## Załącznik nr 13 do SIWZ

### Dodatkowe informacje Zamawiającego

w związku z przetargiem na rozbudowę Gminnego Ośrodka Kultury, Gmina Stawiguda, chciałbym zapytać czy jest możliwość zmiany konstrukcji na lekką stalową, z zimno giętych kształtowników? Poniżej zalety zastosowania konstrukcji lekkiej stalowej:

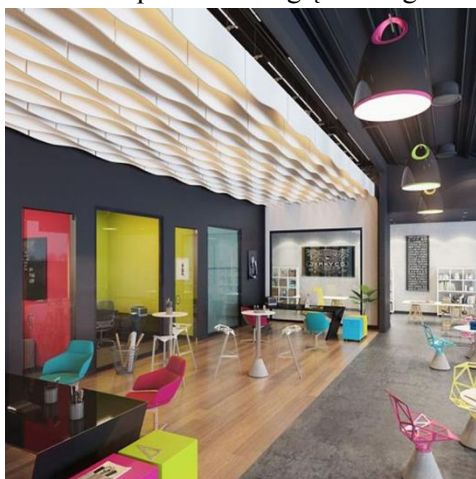
Prosimy o wyjaśnienie czy sufit podwieszany w pom. 101 - sala widowiskowo-konferencyjna widoczny na rys. A12, A15 - przekrój A-A, D-D – i opisany jako „sufit podw. „Fala” wchodzi w zakres przetargu i czy należy go ująć w wycenie. Jeżeli tak prosimy o podanie specyfikacji technicznej sufitów.

Zamawiający informuje, że sufit podwieszany wchodzi w zakres zamówienia. Parametry techniczne:

- Pochłanianie dźwięku (alfa w) 0.60 (H)
- Europejska klasyfikacja pochłaniania dźwięku C
- Izolacyjność akustyczna (NRC) 0.65
- Sabin Do 1.45
- Odbicie światła 87%
- Zawartość materiałów z odzysku 80%
- Odporność na ugięcie/wilgoć 90

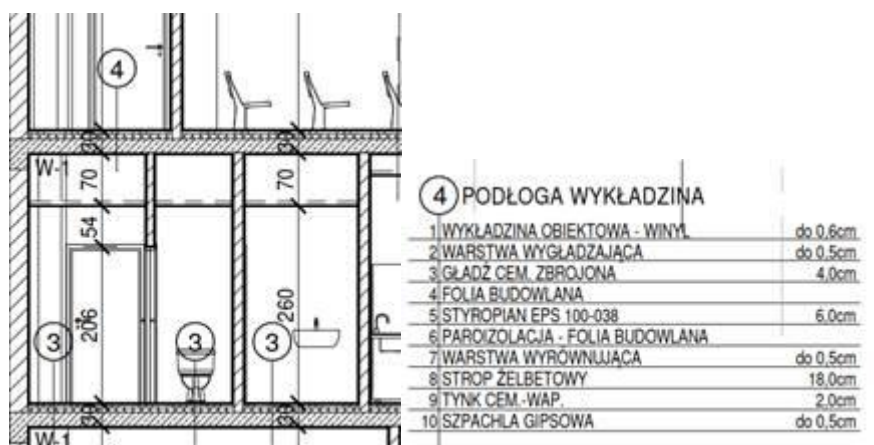
Prosimy o wyjaśnienie jaki zakres prac należy wycenić dla pomieszczeń Bryły B – parter: czy rozbieramy posadzki wraz warstwami podbudowy i wykonujemy nowe posadzki od zera czy tylko skuwamy wierzchnie warstwy wykończeniowe i wykonujemy nowe wg. rzutu parteru?

Zamawiający informuje, że przebudowa posadzek parteru bryły B nie wchodzi w zakres przedmiotu zamówienia.

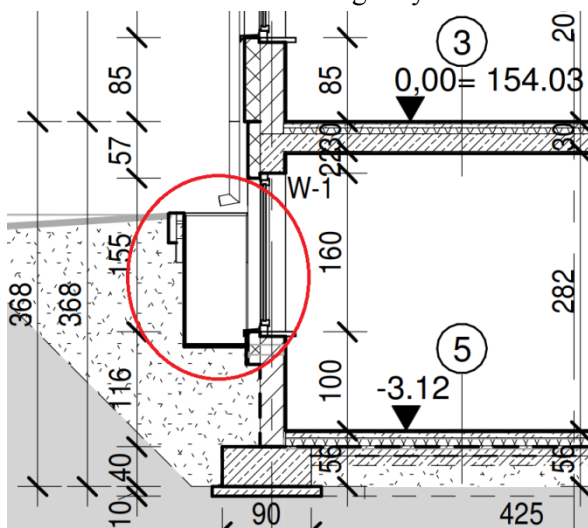
Proszę o informację w jaki sposób wykonane są elementy utrzymujące grunt przy otworach okiennych podziemia bryły A. Proszę o podanie materiału oraz technologii wykonania.
